## COMMUNAUTE DE COMMUNES CAMPAGNE DE CAUX

### LUTTE CONTRE LES INONDATIONS SUR LE HAMEAU "LE GIVOUT"

### NOTICE D'INCIDENCES AU TITRE DU CODE DE L'ENVIRONNEMENT ET DECLARATION D'INTERET GENERAL

- NOTE COMPLÉMENTAIRE AU DOSSIER LOI SUR L'EAU -

**Photo 1 : Mare privée située en amont immédiat de la bétoire**

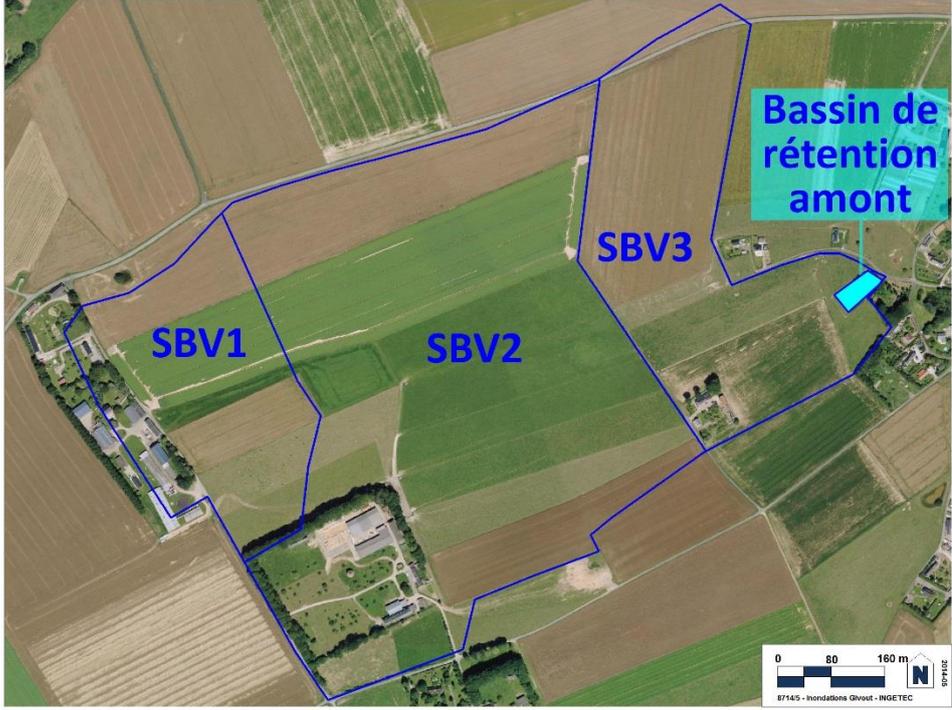
La police de l'Eau souhaite récupérer les caractéristiques techniques pour chaque bassin et mare, les impluviums et leur surface, le type d'exutoire (surverse et dimensions, fil d'eau). Cette demande de compléments vaut également pour le bassin en amont de la bétoire pour lequel aucune donnée n'est précisée.

En revanche pour ce qui concerne le bassin en amont immédiat de la bétoire, aucune donnée ne peut être fournie dans la mesure où l'ouvrage en question se situe à l'intérieur d'une propriété privée et que l'accès pour compléter les investigations a été refusé.

On notera à ce propos qu'en l'absence de dispositif de régulation, cet ouvrage ne présente pas de volume « tampon » et que dans ces conditions il ne peut être associé à un bassin mais plutôt à une mare dont le volume « mort » reste jusqu'à présent inconnu.

Aussi, compte tenu de l'absence d'information sur cette mare et étant donné qu'elle ne joue pas de rôle dans le tamponnement des ruissellements en amont de la bétoire, il a été retenu pour l'étude hydraulique (annexe 1 du dossier loi sur l'eau) d'en faire abstraction dans la structure du modèle HEC-HMS.

**Dans la mesure où la mare qui est située en amont immédiat de la bétoire s'inscrit au sein d'une propriété privée, aucune caractéristique relative à cet ouvrage ne peut être fournie.**

## Annexe 2 : Plan de PROJET du bassin de rétention amont (ingetec 2017)

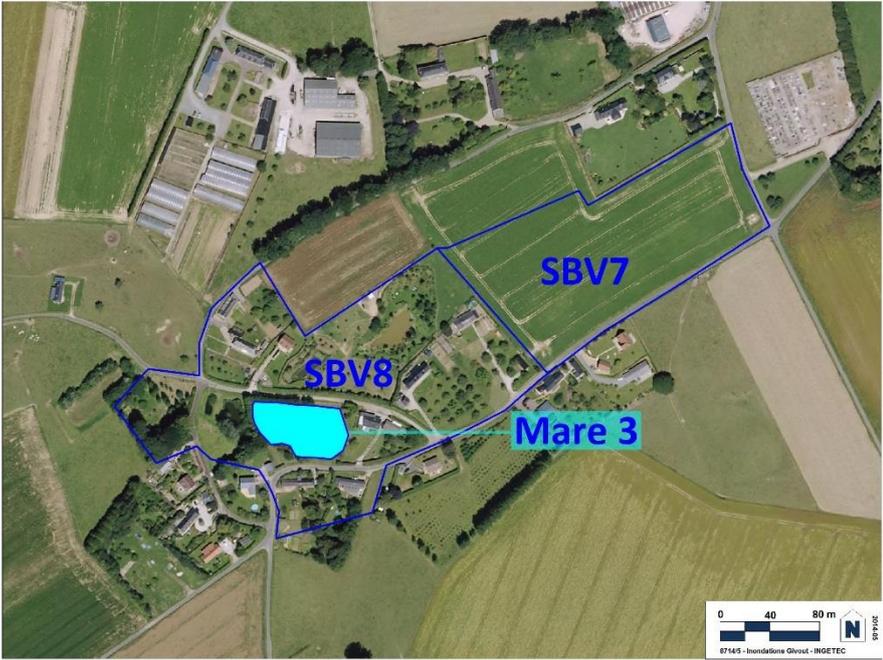
La police de l'Eau souhaite par ailleurs récupérer un plan de coupe du bassin de rétention amont et que ligne de plus hautes eaux soit indiquée sur le plan de projet (planche A de l'annexe 2).

Le plan de projet fourni en annexe de la présente note intègre ces deux demandes de compléments.

### Schéma 1 : Fonctionnement hydraulique sur la partie du bassin versant extérieure au hameau « Le Givout »

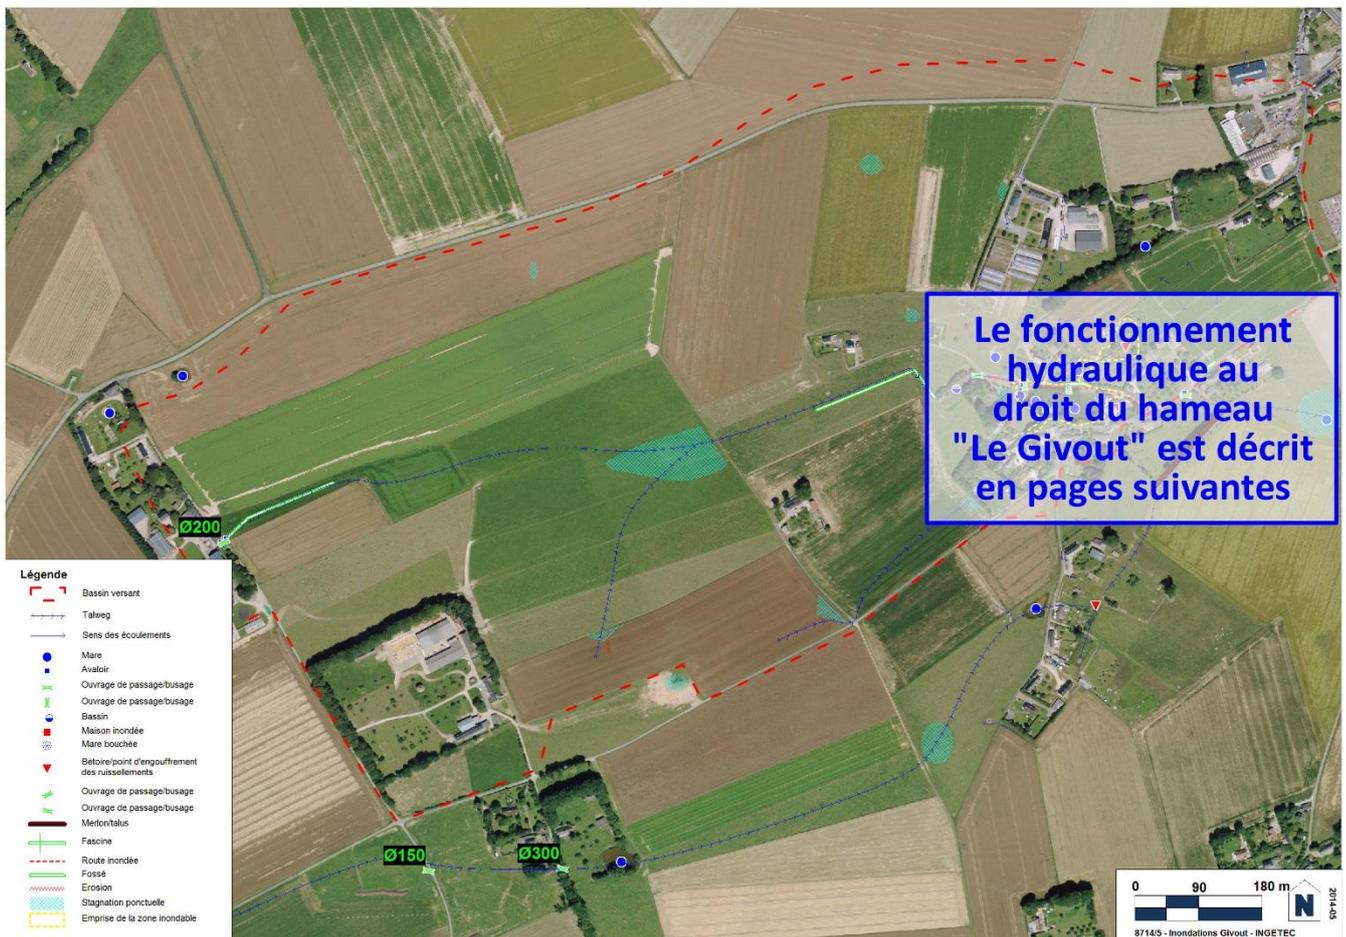
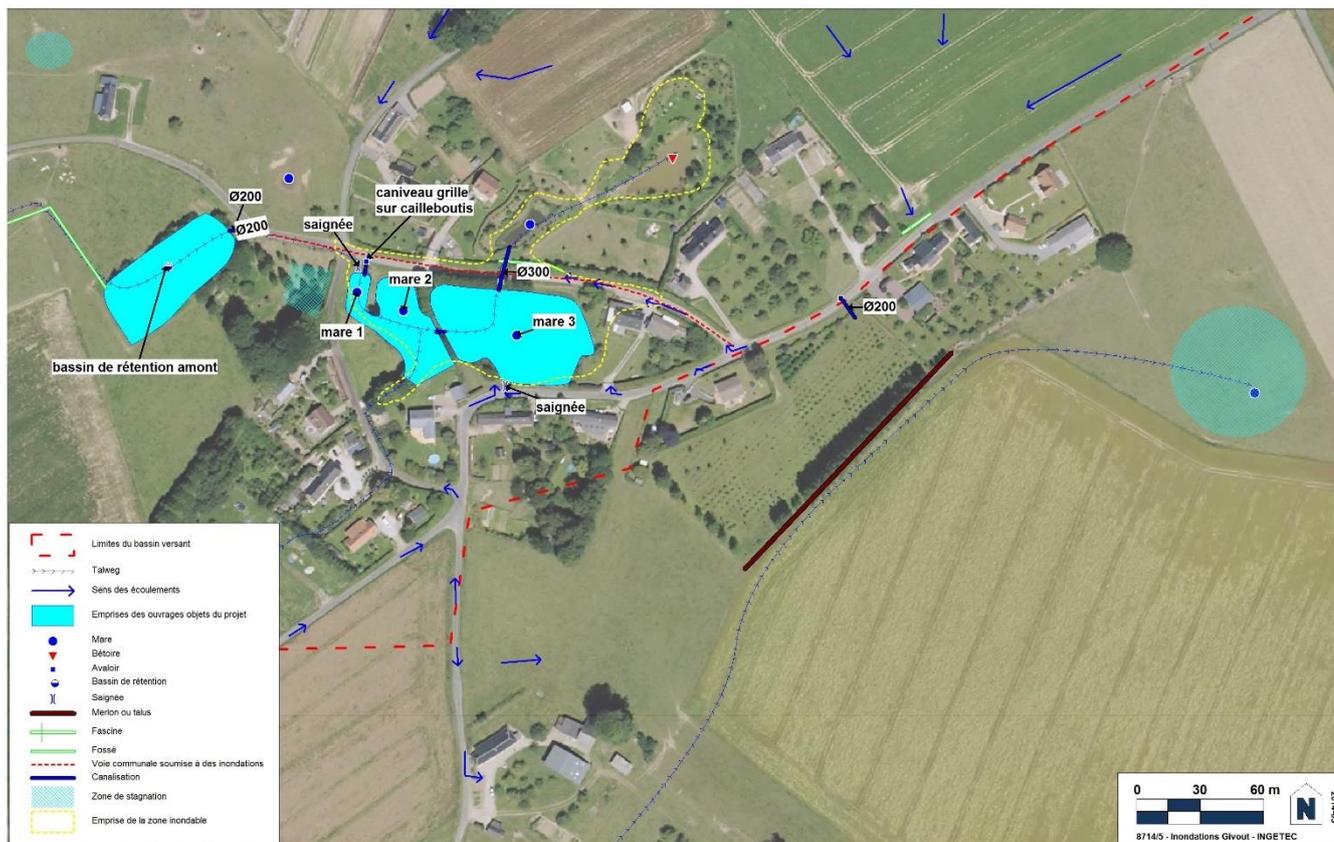
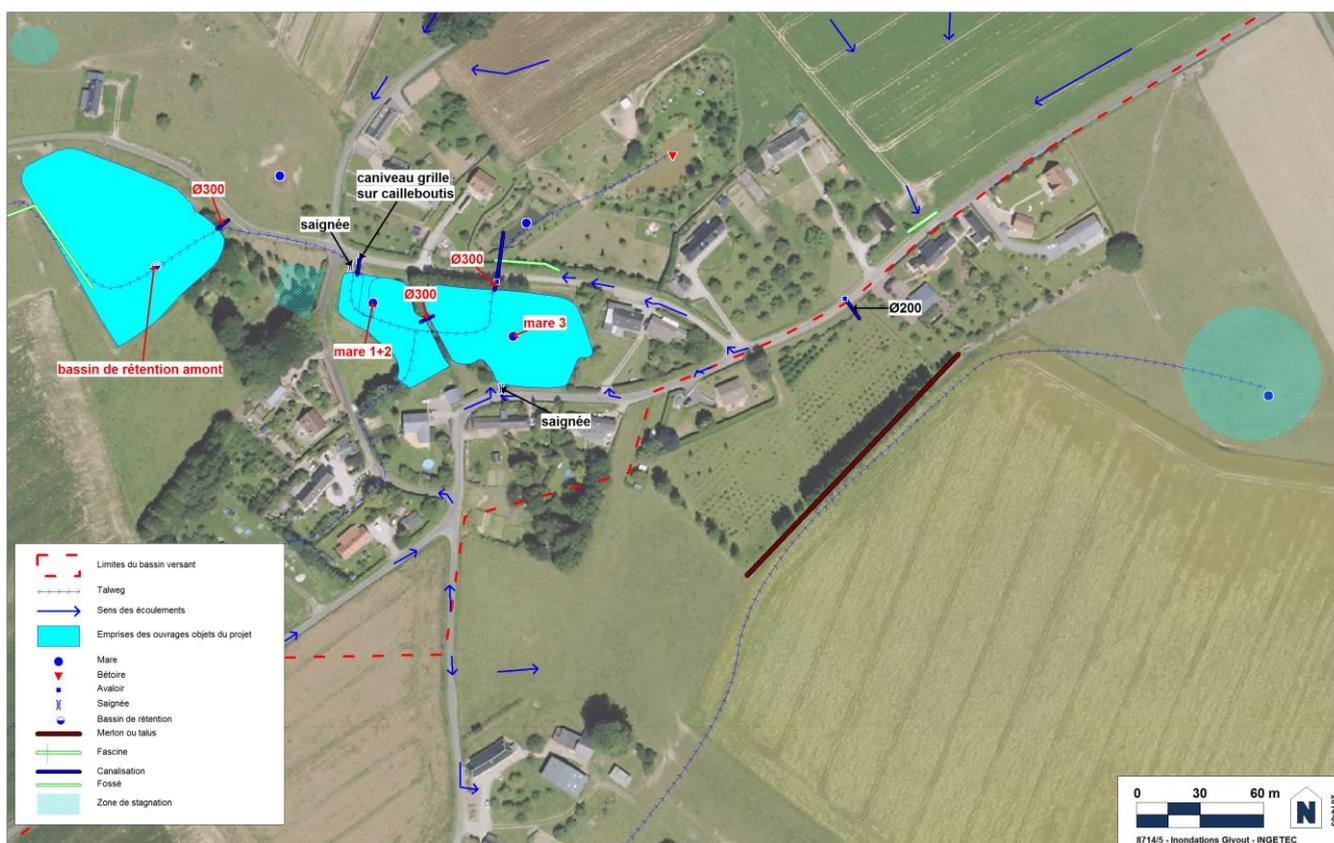
La police de l'Eau souhaite récupérer un schéma technique du fonctionnement global, présentant le cheminement de l'eau, les caractéristiques des canalisations, à l'état initial, en phase transitoire et à l'état final.

En réponse à cette demande, on se référera aux trois schémas de principes pages suivantes qui décrivent le fonctionnement hydraulique sur le bassin versant du hameau « Le Givout » en situation actuelle (avant travaux), en phase intermédiaire (avant phase 2) et en situation finale (après phase 2).

En préambule, il convient de revenir sur le fonctionnement hydraulique à l'échelle de l'ensemble du bassin versant qui rejoint le hameau « Le Givout ». Pour rappel, aucune modification ne sera apportée au fonctionnement hydraulique sur cette partie du bassin versant extérieure au hameau.

### Schéma 5 : Exutoire de la mare 3 avant réalisation de la phase 2

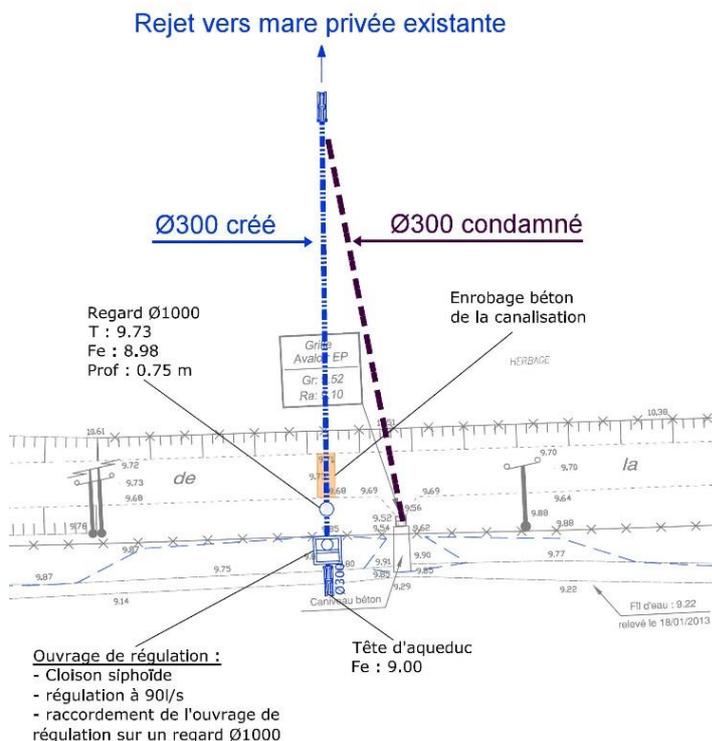
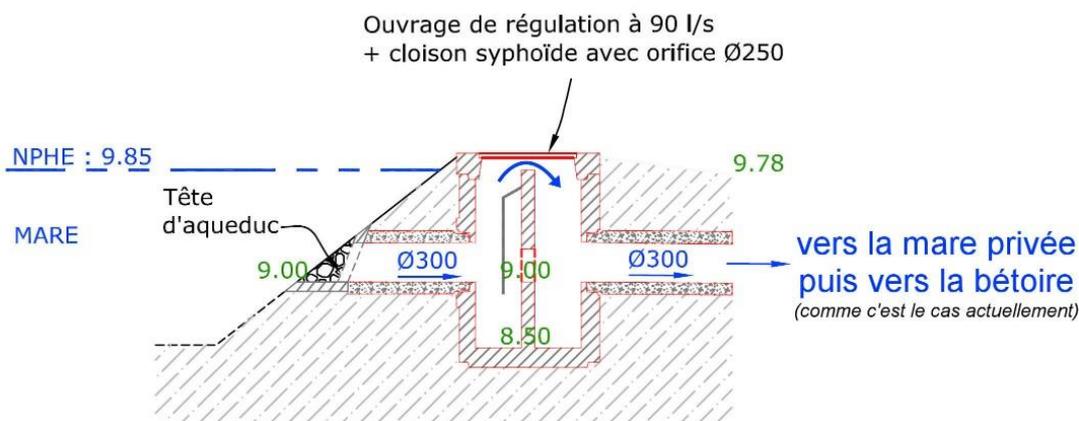
- Préciser quel sera le fonctionnement de la surverse avant que la phase 2 ne se mette en place (mise en place d'un dispositif de surverse provisoire, même canalisation que pour le rejet vers le bassin existant et la bétoire ?) ;
- S'assurer que la surverse n'entraîne pas un écoulement concentré qui dégraderait les ouvrages en aval, et de s'assurer de l'accord du gestionnaire de la route où est dirigée la surverse.

Actuellement, le trop-plein de la mare 3 s'effectue via une canalisation  $\varnothing$  300 mm sous la voie communale dirigée vers la mare privée au Nord qui elle-même surverse ensuite dans la bétoire.

Dans le cadre de la phase 1 du présent projet d'aménagement, il est prévu d'installer un ouvrage de régulation avec un orifice  $\varnothing$  250 mm régulant à 90 L/s et un dispositif de surverse interne à l'ouvrage. Ainsi, lorsque la mare 3 atteindra sa capacité maximale de tamponnement (2 160 m<sup>3</sup> à la cote de 9.85 m NGF), le trop-plein sera géré à l'intérieur de l'ouvrage de régulation et évacué via une canalisation  $\varnothing$  300 mm raccordée à la mare privée à l'aval. Le schéma représentant ce dispositif de fuite est fourni page suivante.

La canalisation  $\varnothing$  300 mm qui assure actuellement ce rôle de trop-plein sera condamnée de telle manière à ne pas augmenter le débit de rejet vers la mare privée et la bétoire à l'aval.

- **La mare 3 se vidangera à hauteur de 90 L/s ce qui permettra de limiter l'apport d'eau dans la mare privée au Nord et donc vers la bétoire puisqu'actuellement aucun dispositif n'assure de régulation en sortie de cette mare 3 ;**
- **La mare 3 assurera un volume de tamponnement de 2 160 m<sup>3</sup> jusqu'à la cote de 9.85 m NGF (volume qui est actuellement inexistant au droit de cette mare) ;**
- **L'évacuation du trop-plein de la mare s'effectuera via un dispositif interne à l'ouvrage de régulation permettant ainsi d'éviter une surverse sur la voie communale ;**
- **En cas de surverse de la mare 3, le débit rejeté dans la mare privée au Nord ne sera pas augmenté puisque le trop plein s'effectue déjà via une canalisation  $\varnothing$  300 mm en situation actuelle (aucune aggravation du débit de rejet n'est donc à prévoir).**

**Planche 1**  
1/2000

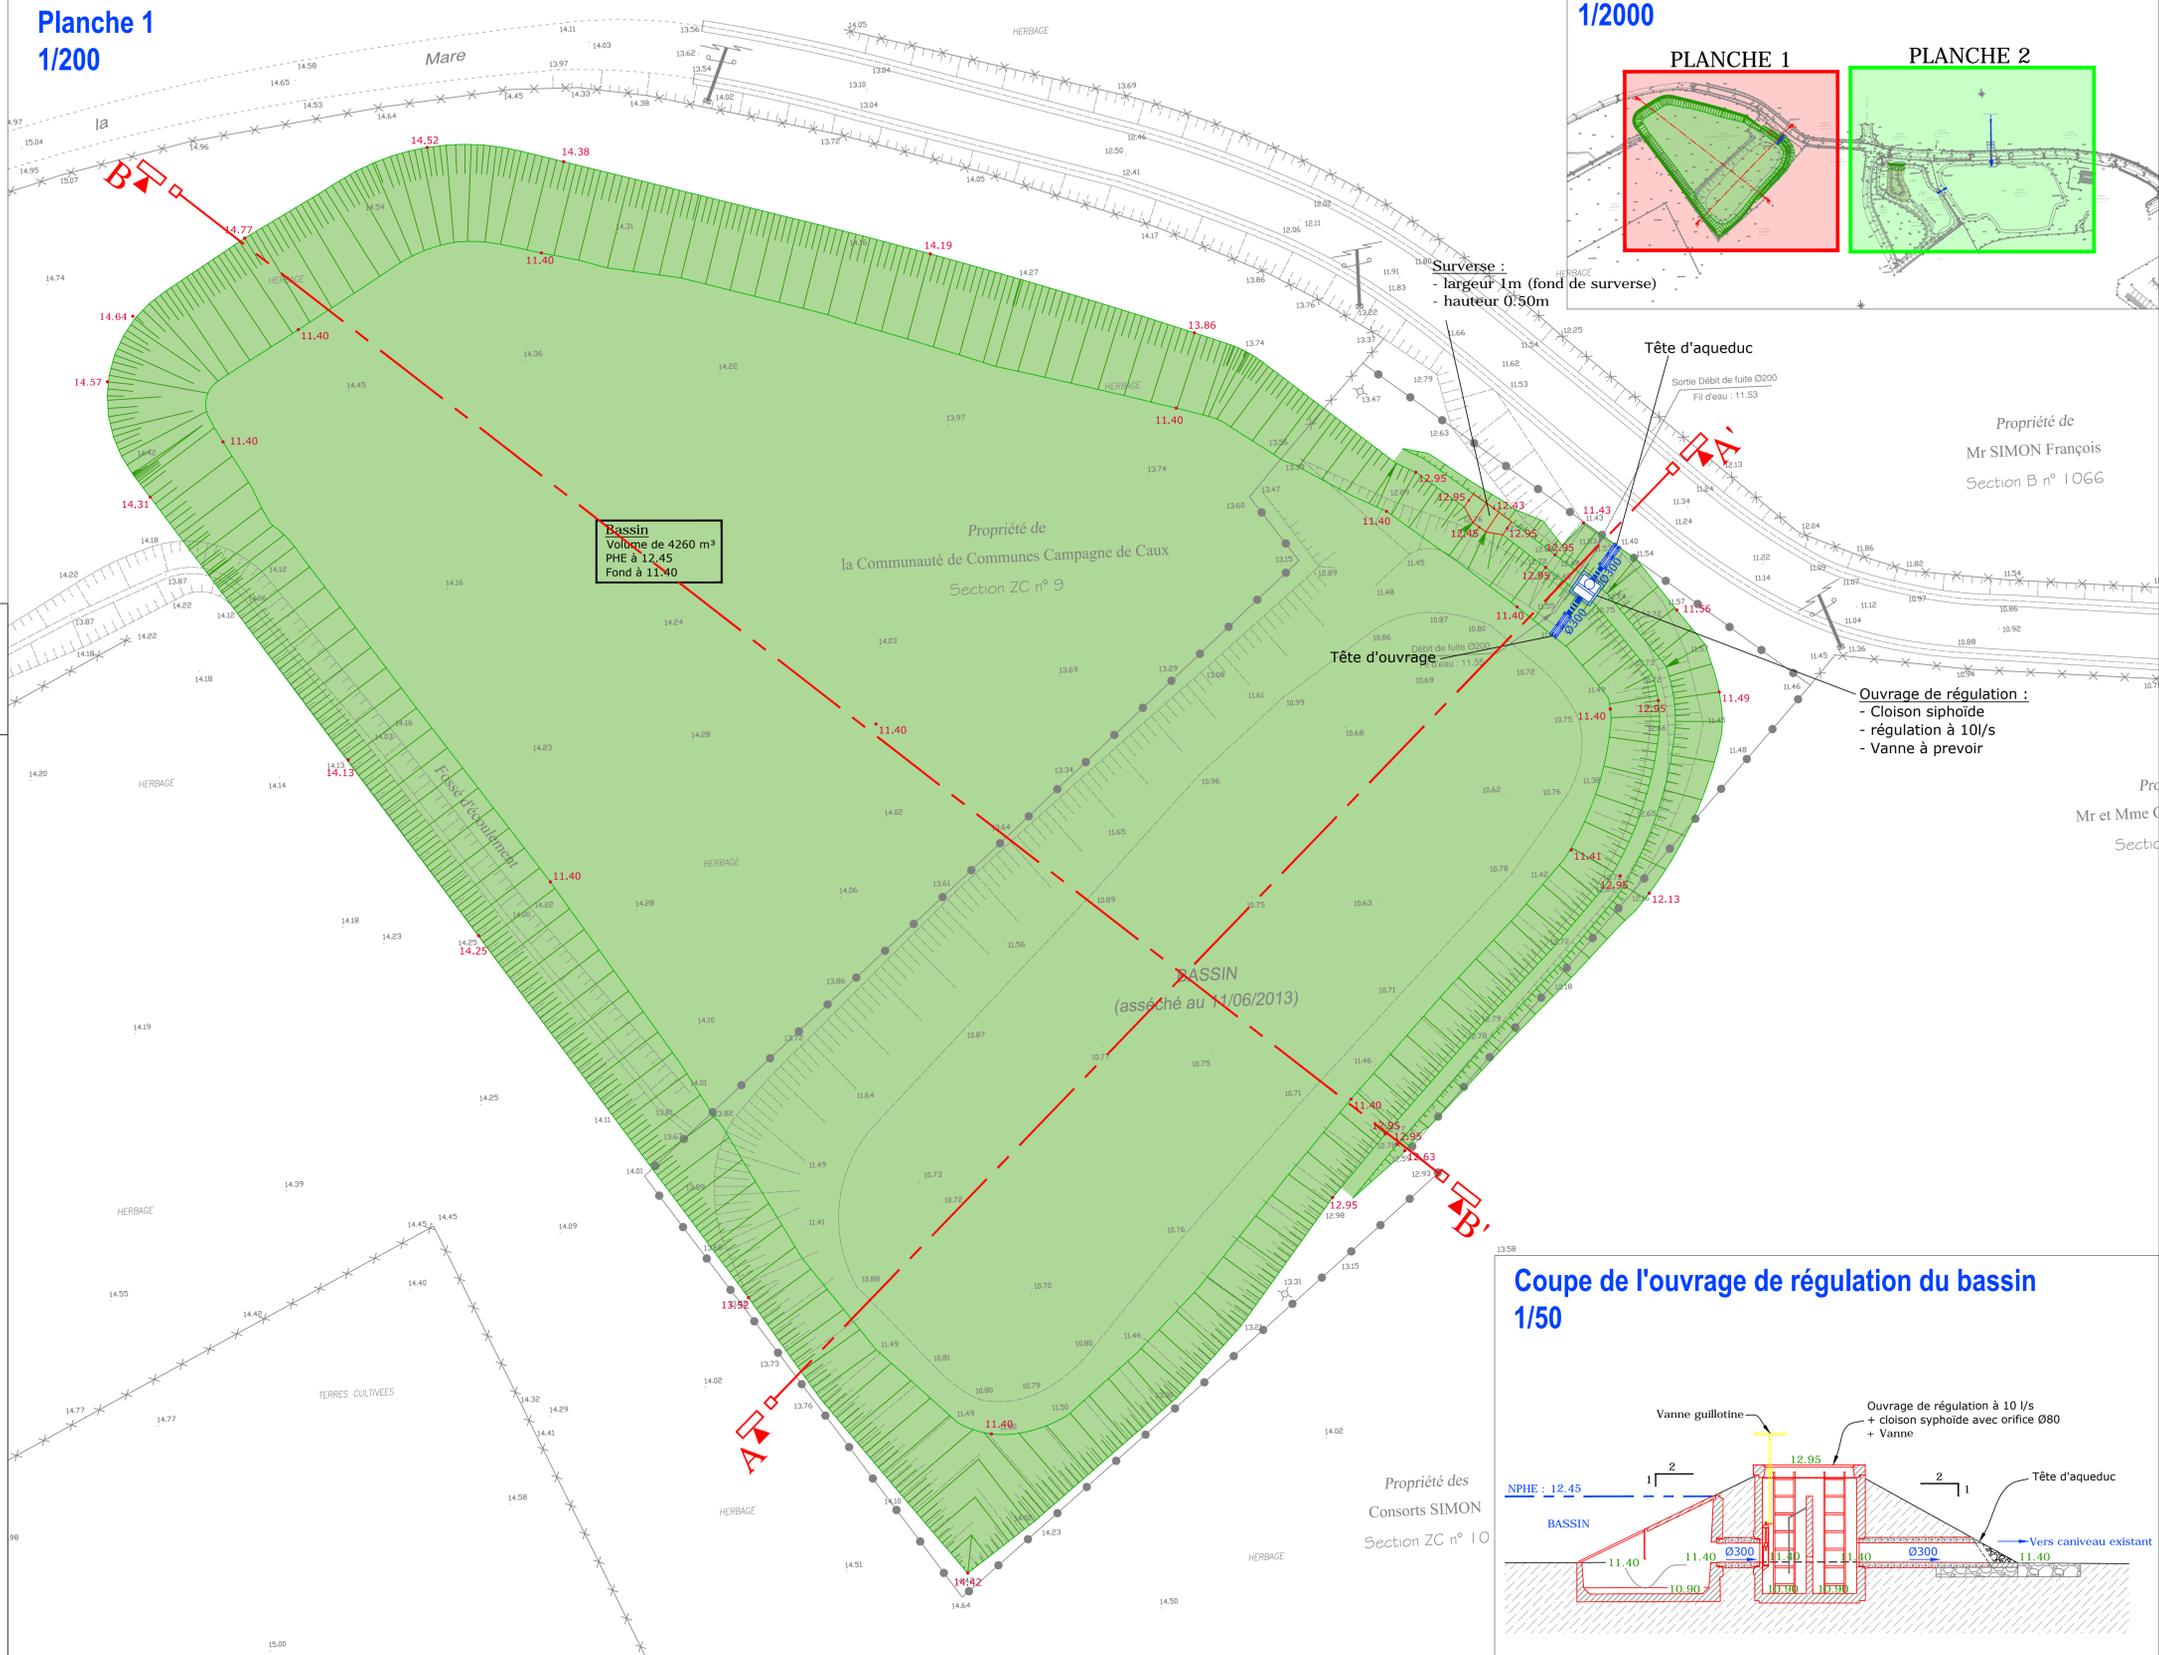
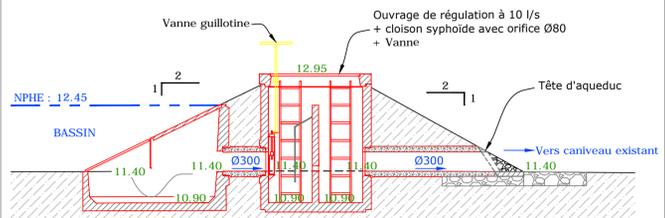
- un plan de coupe du bassin de rétention amont ;
    - d'apporter des précisions quant à l'estimation des investissements et des dépenses :
      - L'estimation comprend-elle la totalité de la phase 2 (p 94) ?

- d'indiquer la ligne de plus hautes eaux sur la planche A ;
    - de justifier pour le bassin de rétention amont le choix d'un débit de fuite faible et d'un temps de vidange supérieur à 24 h ;
